## Urgent Field Safety Notice – FSN – Traduzione in italiano

**794400008**

### Serie XQ: risultato WBC errato trasmesso al computer host

<b>Nome del prodotto</b>	XQ-320; XQ-520
<b>Descrizione del prodotto</b>	XQ-Series Automated Hematology Analyzer
<b>No. di serie interessato</b>	Tutti
<b>Tipo di misura</b>	Avvertenze del fabbricante sull'uso dell'IVD
<b>No. d'identificazione FSCA</b>	794400008

**Figura 2:** schermata delle impostazioni interessate. Il problema si verifica.

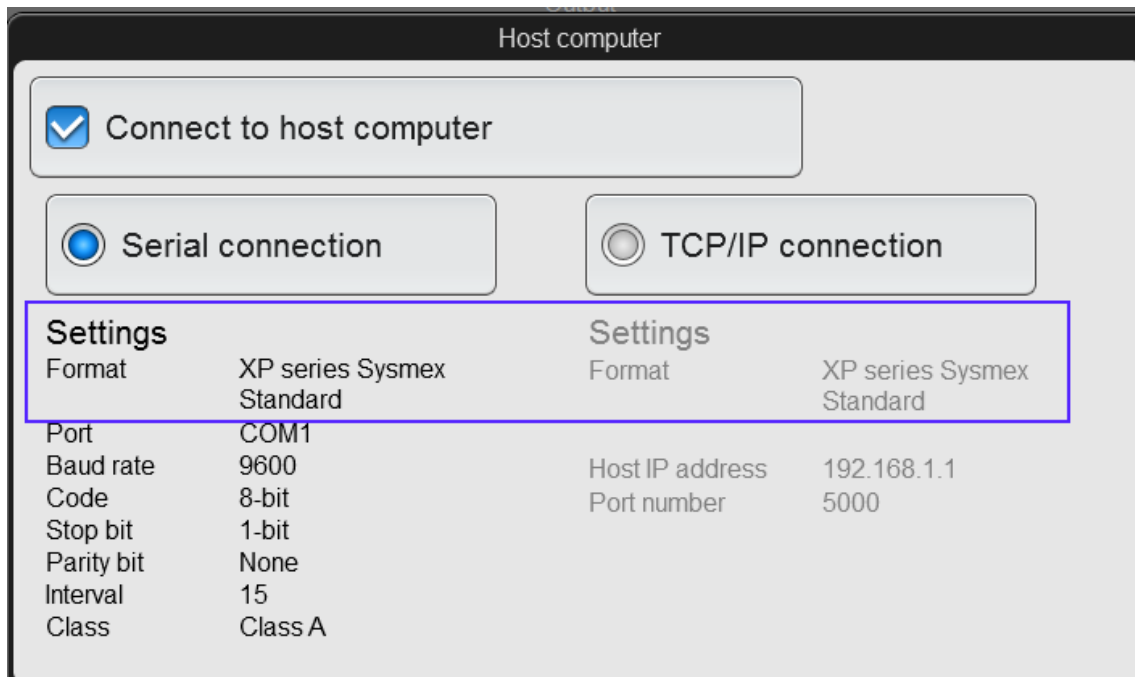
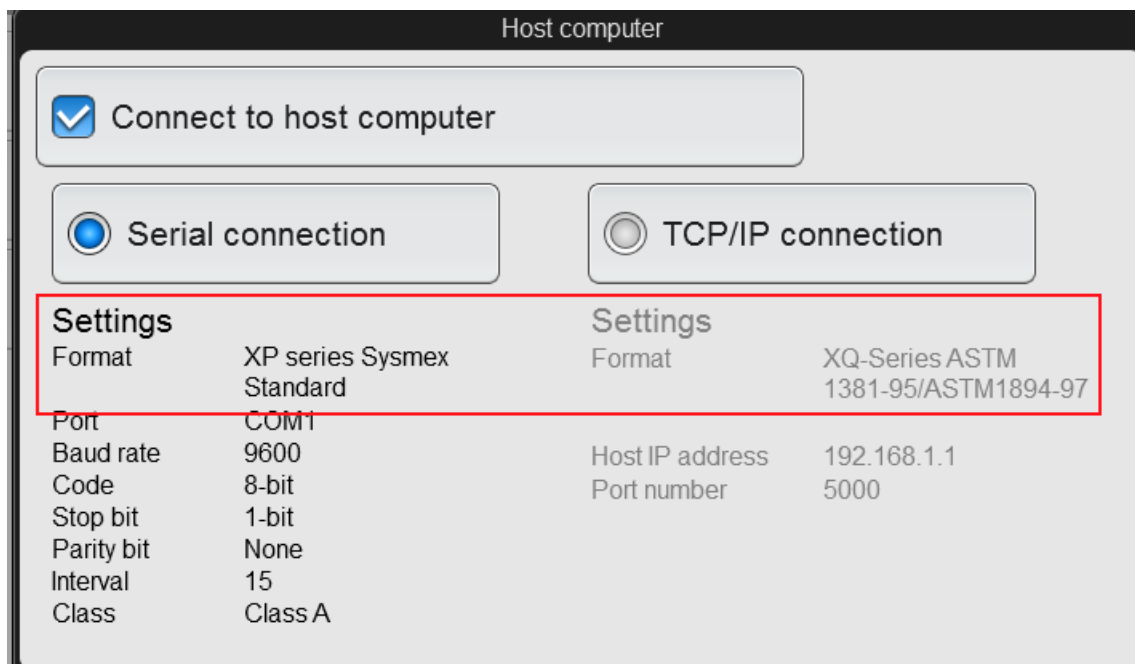
Questo malfunzionamento si verifica solo quando si utilizza una connessione seriale e un vecchio formato di trasmissione dati (standard KX-21N o serie XP) ed è causato dal fatto che le impostazioni per la **[connessione seriale]** non corrispondono a quelli della **[connessione TCP/IP]**. A causa di un errore di software, si utilizza l'impostazione del formato host selezionata per TCP/IP, anche se si usa una connessione seriale.

**Figura 1:** schermata con le impostazioni corrette. Il problema non si verifica.

1. Verificate che i risultati WBC nel software dell'analizzatore e nel LIS del computer host corrispondano.
2. Se i risultati WBC non corrispondono, ossia se i risultati WBC sono 10 volte più alti nel computer host, modificate le sue impostazioni. Il formato dei dati della **[connessione TCP/IP]** deve corrispondere al formato dei dati della **[connessione seriale]**.
